**PLU**  
SOLLIÈS-PONT  
Modification n°3

# 1-Notice de présentation

Modification n°3 approuvée le 16 décembre 2024

Extrait du règlement graphique localisant l'emplacement réservé pour la mixité sociale n°4 au sein de la zone UA

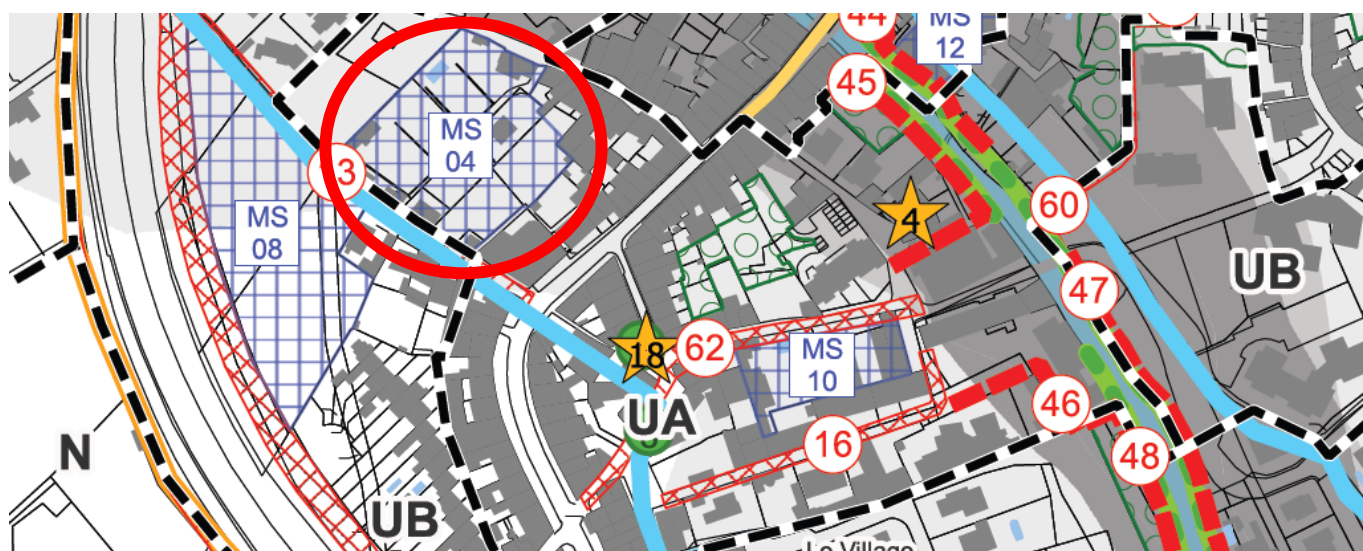
Une erreur matérielle a été constatée au sein de la liste des emplacements réservés pour la mixité sociale au sujet de l'ER n°4 (MS-04) dédié au « Centre-Ville : Avenue des Aiguiers/rue de la Ferrage ». L'emplacement réservé est identifié au sein de la zone UB dans la liste présente au sein PLU en vigueur, alors qu'il est localisé au sein de la zone UA.

Cette erreur est corrigée dans la présente modification.

Localisation du secteur UCb concerné par la MS-06

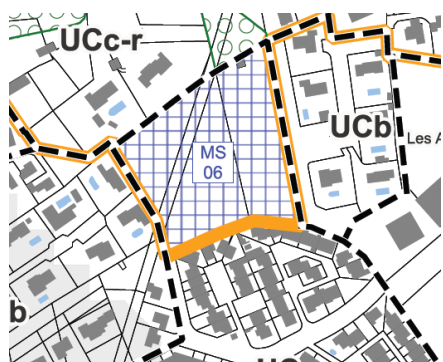
L'emplacement réservé pour la mixité sociale n°6 « Les Anduès » (11 259 ha) est localisé au sein du secteur UCb au PLU. Contribuant à la politique active de l'habitat impulsée par la commune pour améliorer les parcours résidentiels et développer le parc social, le secteur se situe au Nord-Ouest du territoire communal, enclavé dans des espaces urbanisés en transition, compris entre un quartier d'habitat dense (Les Plantades) et un secteur d'habitat plus diffus, qui se développe jusqu'au pied la colline boisée de Sainte-Christine.

Le secteur UCb se différencie de la zone UC par une densité réglementaire plus modérée. Ainsi, bien que la hauteur soit réglementée à 7 mètres au sein de la zone UC et du secteur UCb, l'emprise au sol des constructions est limitée à 15% de la superficie de l'unité foncière dans le secteur UCb, tandis qu'elle est limitée à 50% dans l'ensemble de la zone UC, hors secteurs. De plus, le coefficient d'espace vert est fixé à 70% de l'unité foncière en secteur UCb contre 30% au sein de la zone UC.

Pièces règlement graphique : Extrait du PLU modifiée :

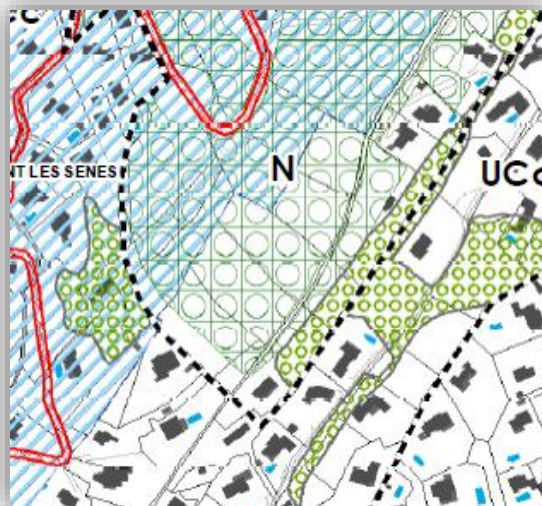
Conformément aux modifications apportées au règlement écrit, les planches du zonage sont modifiées afin de faire évoluer le secteur UCb vers la zone UC, dans les limites de l'emplacement réservé pour la mixité sociale n°6 (MS-06).

- Evolution du zonage au niveau de l'emplacement réservé pour la mixité sociale n°6 (MS-06)

*Pièces règlement graphique : Extrait du PLU modifiée :*

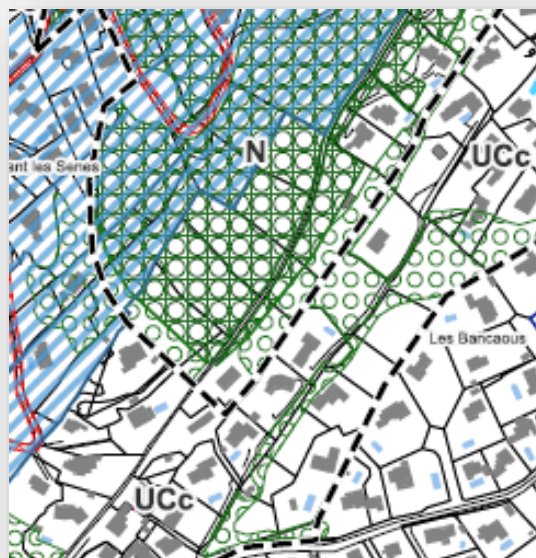
- Extension d'un Espace Vert Protégé au niveau du secteur « Devant les Sénéés »

Extension d'un Espace Vert Protégé au niveau du secteur « Devant les Sénéés », situé à l'Ouest de la commune ;

*Pièces règlement graphique : Extrait du PLU modifiée :*

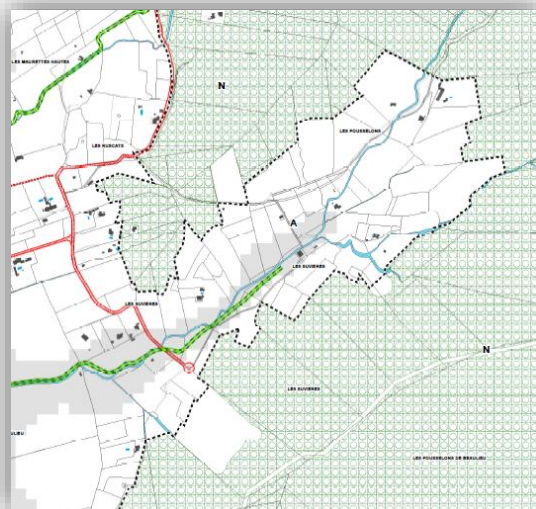
- Créations d'emplacements réservés (ER n°69 et n°70)

*Pièces règlement graphique : Extrait du PLU modifiée :*

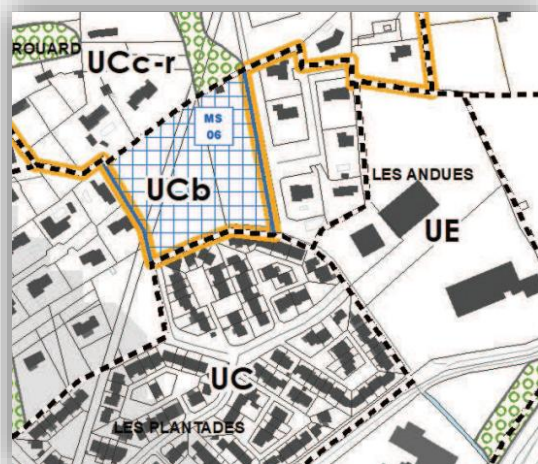
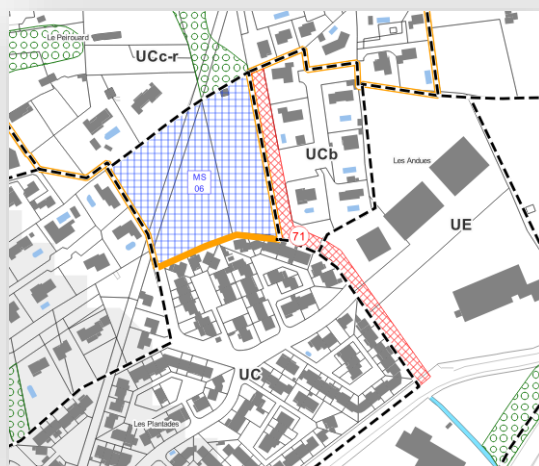
Création de l'emplacement réservé n°71.

*Pièces règlement graphique : Extrait du PLU modifiée :*

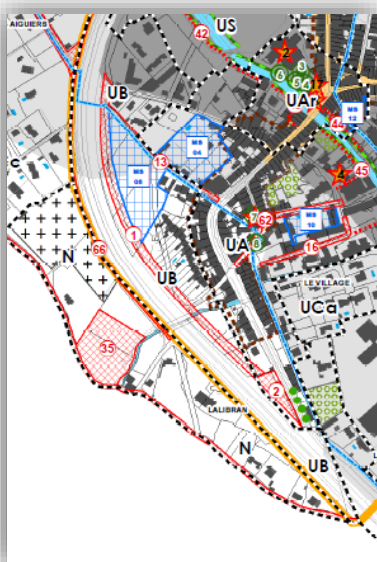
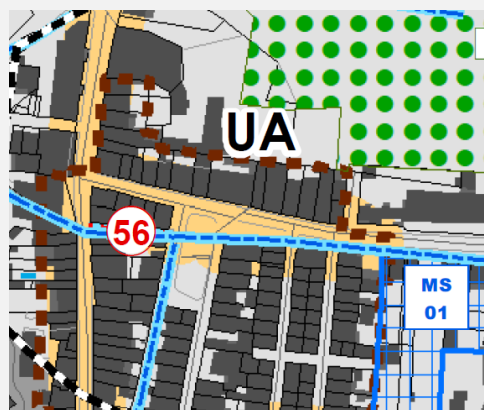
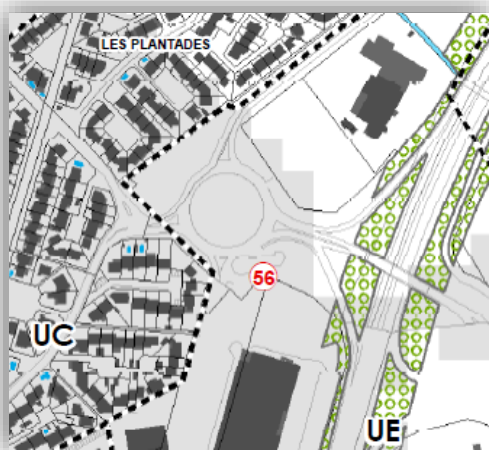
- Modification d'emplacement réservé (ER n°66)

Modification de l'emplacement réservé n°66.

*Pièces règlement graphique : Extrait du PLU modifiée :*

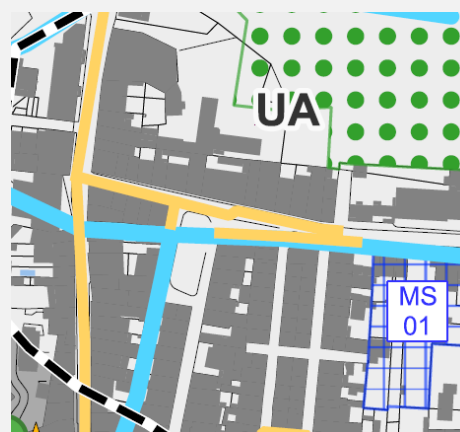
- Suppression d'emplacements réservés (ER n°56 et 61)

Suppression des emplacements réservés n°56.

*Pièces règlement graphique : Extrait du PLU modifiée :*

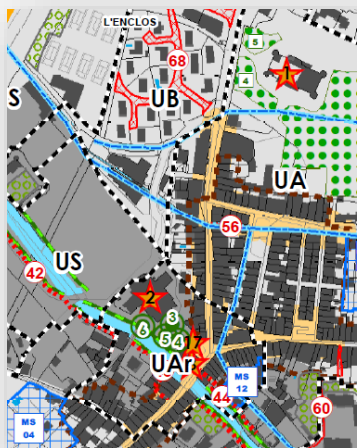
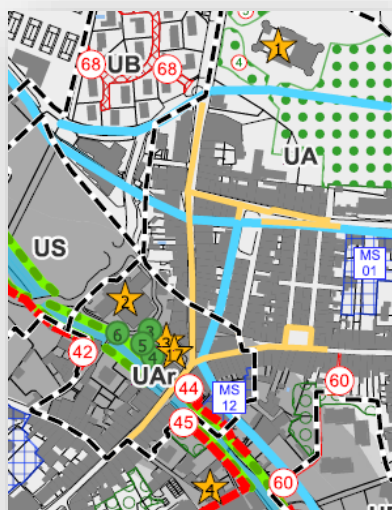
Suppression de l'emplacement réservé n°61.
